Enquête publique ayant pour objet la modification N°4 du Plan Local d'Urbanisme (PLU) de la commune de Seyses

Enquête publique du 10 juin 2025 au 11 juillet 2025

PROCES VERBAL DE SYNTHESE DES OBSERVATIONS

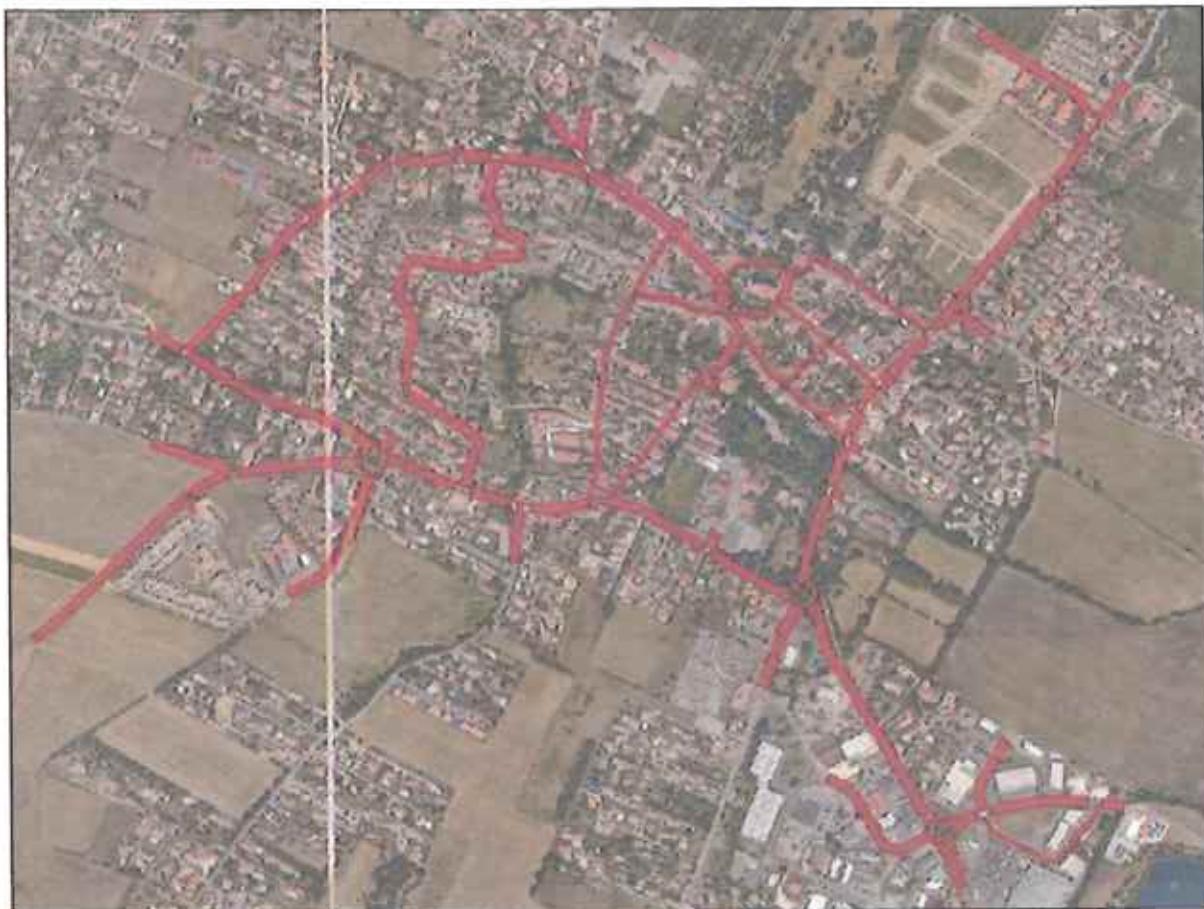
- 1) Pouvez-vous me préciser les éléments concernant, pour chaque PAPG caduc, les OAP conservés, les justifications avec un rapide croquis et les règles de constructibilité qui s'y appliquent
- 2) Pouvez-vous m'expliquer les possibilités de contournement, de fluidification de la circulation existantes ou à créer.
- 3) En particulier concernant la voie indiquée sur le règlement graphique sous le vocable « principe de voie de circulation à créer » : pouvez-vous m'en préciser les enjeux, les raccordements, les blocages, ...

Pour rappel, les 4 Périmètres d'Attente d'un Projet d'Aménagement Global d'une durée de 5ans à partir de l'approbation du PLU en vigueur sont aujourd'hui rendus caduques. De ce fait, la procédure de modification était l'occasion d'intervenir sur le zonage afin d'y supprimer ces périmètres. Un travail de mise en place d'OAP sur 4 secteurs a été étudié mais cela a rendu complexe sa mise en œuvre. En effet, une densification à hauteur de 35L/hectare est demandée par la DDT et le SCOT ce qui a rendu impossible la mise en place d'OAP. Le choix a été fait de laisser ses secteurs reprendre leur zonage respectif avec le règlement écrit qui s'y applique. Ils restent alors classés en zone UB, le règlement écrit de ladite zone ainsi que les servitudes éventuelles s'y appliquent. Pour rappel, la commune n'a reçu à ce jour, aucun projet sur ces 4 secteurs en attente de projet.
